HANDHAAF DE VRIJLIGGENDE FIETSPADEN: VEILIGER EN GOEDKOPER

Valkenburgerlaan

1. Dwarsdoorsnede profilering Valkenburgerlaan

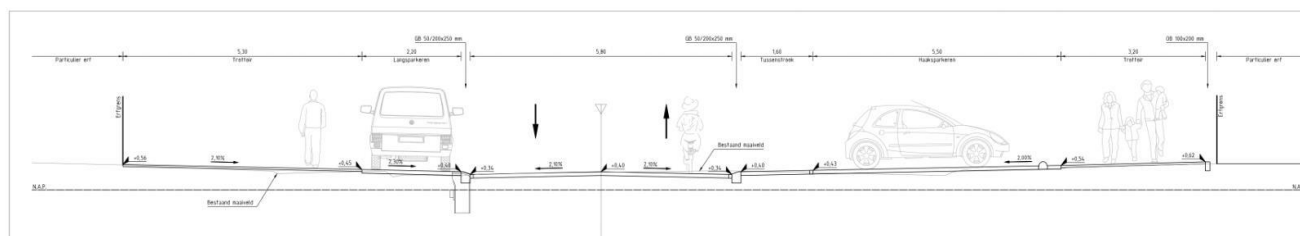
Daarom, geachte aanwezigen, is het voor de FB onbegrijpelijk, ik herhaal, **onbegrijpelijk**, dat bij de herinrichting van de Valkenburgerlaan een plan is gemaakt dat tegen alle hiervoor genoemde uitgangspunten ingaat. Ik zal het maar plat zeggen: “hoe kun je het in je hoofd halen om dwars-, of haaks parkeren te verbinden met een fietsroute?”.

Dat verkeer zal weliswaar langzaam (30 km/h) maar intensief (tweerichtingsverkeer) op een autoloper rijden van 5.80 m. De fietsers zijn gewoon weggelaten, die moeten hun weg maar zien te vinden tussen de vrachtauto's, personenauto's, bakfietsen en fatbikes. Zelfs fietssuggestiestroken zijn weggelaten. Waar is dat vrij liggende fietspad gebleven? Het antwoord is: aan de westkant (woonhuizenkant) wordt het trottoir breder, aan de oostkant (winkelkant) is het weggetekend ten faveure van de dwars parkerende auto's en busjes. Die krijgen in het nieuwe ontwerp 7.10 meter, voor de Bühne onderverdeeld in 5.50m parkeren en 1.60 schampstrook. U kent die wel van de Binnenweg, daar zijn ze een groot succes! Van de totale breedte van de Valkenburgerlaan, ruim 23 meter, is 15 meter voor de auto, 8 meter voor de voetganger, de fietser mag het uitzoeken.

Ik heb het tot nu toe alleen gehad over de ruimte die van de fietsers is afgepakt ten gunste van de auto maar het belangrijkste in onze ogen, de veiligheid, is nog niet benoemd. Een bestuurder van een geparkeerde auto of een busje aan de oostkant kan nooit zien of er verkeer aankomt op het moment dat hij besluit achteruit te rijden. Er rijden auto's, fietsen, E-bikes en bakfietsen. Bij 25 km per uur leggen die 7 meter per seconde af. Een bestuurder ziet de fietser pas na de klap van de botsing.

Voor de fietsers wordt de situatie veel gevaarlijker in vergelijking met de huidige situatie. De verkeerskundigen van de gemeente met wie wij op locatie de situatie hebben bekeken waren het met ons eens. Waarom dan toch vasthouden aan dwars parkeren? Het eerlijke antwoord was: dat levert 20 parkeerplaatsen meer op. Daarop stelden wij voor om aan de oostkant het vrij liggende fietspad te handhaven. De reactie was: dat gaat in tegen de GOW30 homogenisering. In onze ogen was die al losgelaten door aan weerszijden van de laan verschillende parkeerzones te creëren.

Geachte raadscommissie, in augustus 2021 hebben wij al op dit rampzalige voornemen gereageerd. Om tot op heden onverklaarbare redenen houdt men vast aan dit onveilige concept. Wij doen een beroep op u om te besluiten tot het handhaven van de bestaande vrij liggende fietspaden. Zodat de fietsers weg blijven van het autoverkeer, rijdend of parkerend. Met een kleine aanpassing aan de oostkant kan het kruispunt met de Camplaan veilig worden. Deze oplossing, die ook nog eens veel goedkoper is zal de voetgangers en winkeliers aan de oostkant ook blij maken. Een stoep van 3.20m die nu overblijft nodigt niet echt uit tot winkelen. Fietsers zullen zich dan ook niet tussen geparkeerde auto's hoeven wringen om een winkel te kunnen bereiken.
